Regionalrat
<u>Sachgebiet:</u> Regionalplan Köln, TA Region Aachen
Drucksache Nr.: RR 115/2015 (neu)
4. Sitzungsperiode

Vorlage für die 6. Sitzung des Regionalrates am 11. Dezember 2015

TOP 8 33. Änderung des Flächennutzungsplanes der Gemeinde Kreuzau, Ausweisung von Konzentrationszonen für die Windenergie

- **Nachtrag zum Gutachten zur Betroffenheit von Denkmalen**
im Rahmen der 33. Änderung des Flächennutzungsplanes der
Gemeinde Kreuzau bzw. der Aufstellung der Bebauungspläne
Nr. G 1 „WEA Lausbusch“ sowie Nr. G 2 „WEA Steinkaul“
(Gemeinde Kreuzau, Ortsteil Thum)

Abbildung IIIId: Fotosimulation einer Variante mit 175 m Gesamthöhe vom Betrachtungspunkt L 246 A

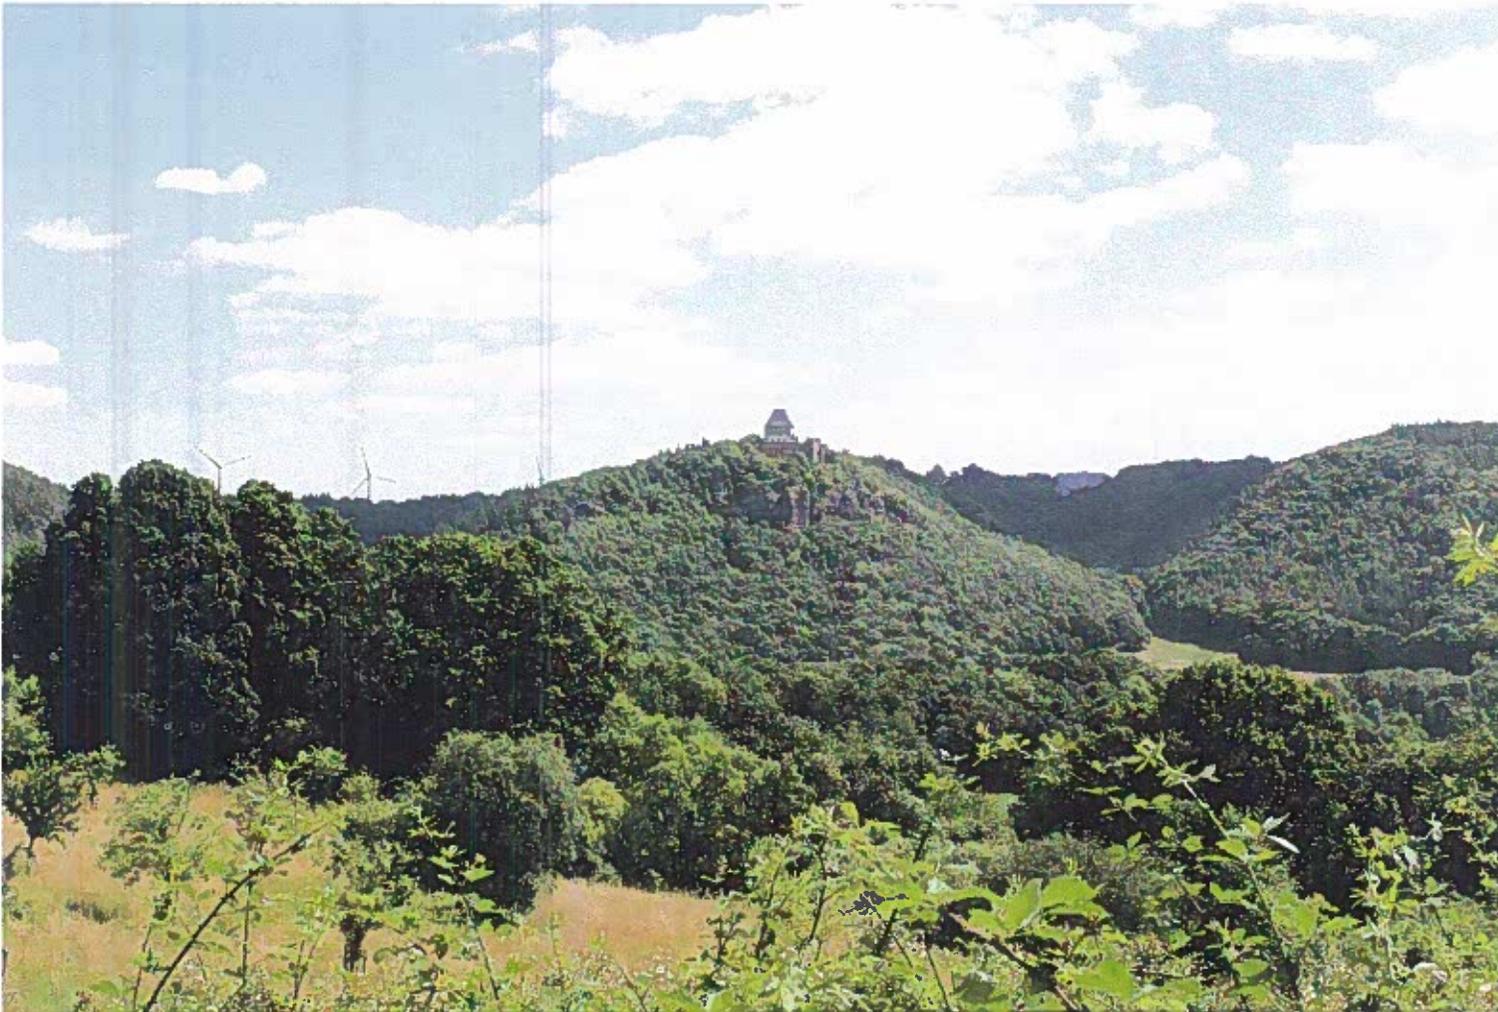
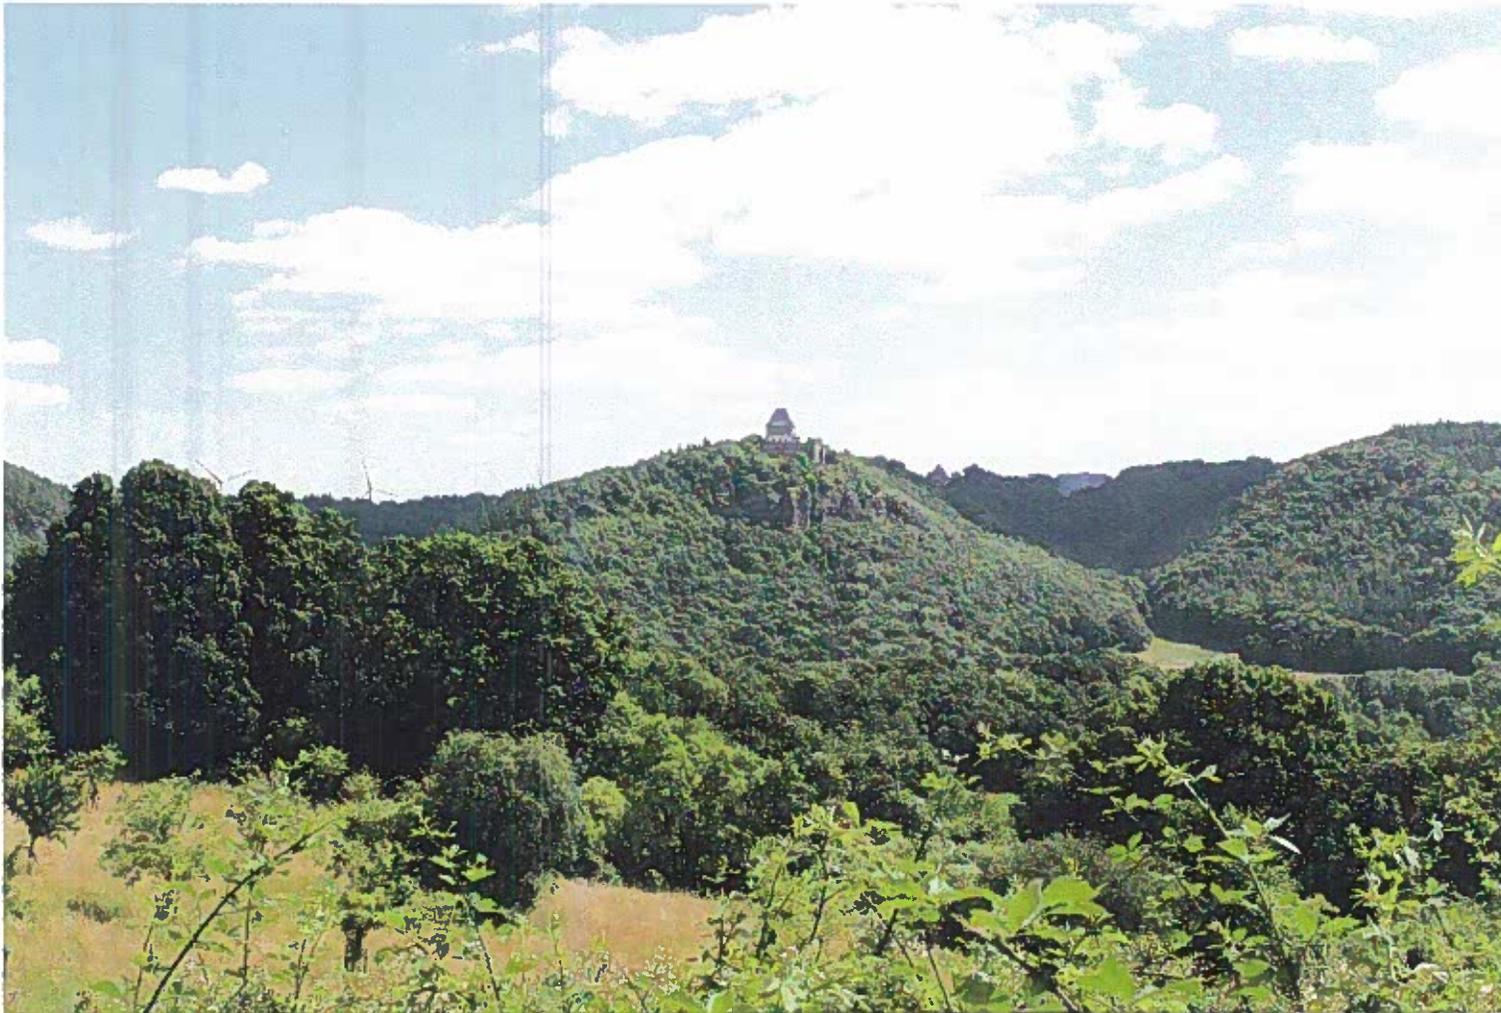
Bei der geplanten Anlagenhöhe von ca. 193m würde jedoch unmittelbar rechts neben der Burg eine weitere Anlage, Lausbusch WEA5 ins Bild geraten und zu einer deutlichen Beeinträchtigung des Erscheinungsbildes führen. Die „gebäudegleiche Wirkung“ der Anlage geht aus den Simulationsfotos nur dort ansatzweise hervor, wo die Bewegungsradien der Rotoren eingezeichnet sind. Sie würde die Burg fortwährend optisch „anschneiden“. Die drei anderen Anlagen, Lausbusch WEA6, WEA3, WEA2 wären in ihrer Höhenentwicklung bereits so

Auch die beiden Betrachtungspunkte A und B im etwas höher gelegenen Abschnitt der Landesstraße L 246 bzw. die von hier aus erstellten Visualisierungen sind nicht in der Lage, eine erhebliche Beeinträchtigung des Erscheinungsbildes der Burg Nideggen durch einzelne der geplanten Windenergieanlagen zu begründen. Denn bei den Betrachtungspunkten an der Landesstraße handelt es sich unserer Auffassung nach **nicht** um „bedeutsame“ Blickpunkte auf die Burg Nideggen, denen eine historisch gesteigerte Bedeutung mit einem besonderen Zeugniswert zukommt. Die Landesstraße verfügt hier weder über einen Rad- noch einen Fußweg; auch ein Rastplatz, der zum Verweilen einlädt, ist offenkundig nicht vorhanden. Die Blickbeziehungen auf Burg Nideggen, die sich aus dem fließenden Verkehr auf der Landesstraße mitunter ergeben, sind aber zweifelsohne nicht schutzwürdig, so dass offen bleiben kann, ob einzelne WEA von hier aus betrachtet eine erdrückende oder verdrängende Wirkung auf das Baudenkmal ausüben. Es kommt hinzu, dass die Landesstraße in weiten Teilen von Vegetation begleitet ist, die den freien Ausblick auf die Burg Nideggen unterbricht.

Im Rahmen dieser nachvollziehenden Abwägung ist auch zu berücksichtigen, dass von Seiten der Gemeinde Kreuzau das Kompromissangebot im Raume steht, die Windenergieanlage WEA 6 um knapp 25 m auf eine Gesamthöhe von max. 175 m zu reduzieren. Der im Entwurf des Bebauungsplans G 1 vorgesehene Standort der WEA 6 könnte mit einer entsprechenden Höhenfestsetzung versehen werden. Bei einer auf maximal 175 m reduzierten Gesamthöhe tritt die WEA 6 nicht mehr „erdrückend“ oder „verdrängend“ neben einem der in Rede stehenden Baudenkmäler (dem Dürener Tor in Nideggen bzw. der Burg Nideggen) in Erscheinung, sondern tritt eindeutig in den Hintergrund, so dass der gebotene Achtungsabstand zu den genannten Baudenkmalern gewahrt ist.
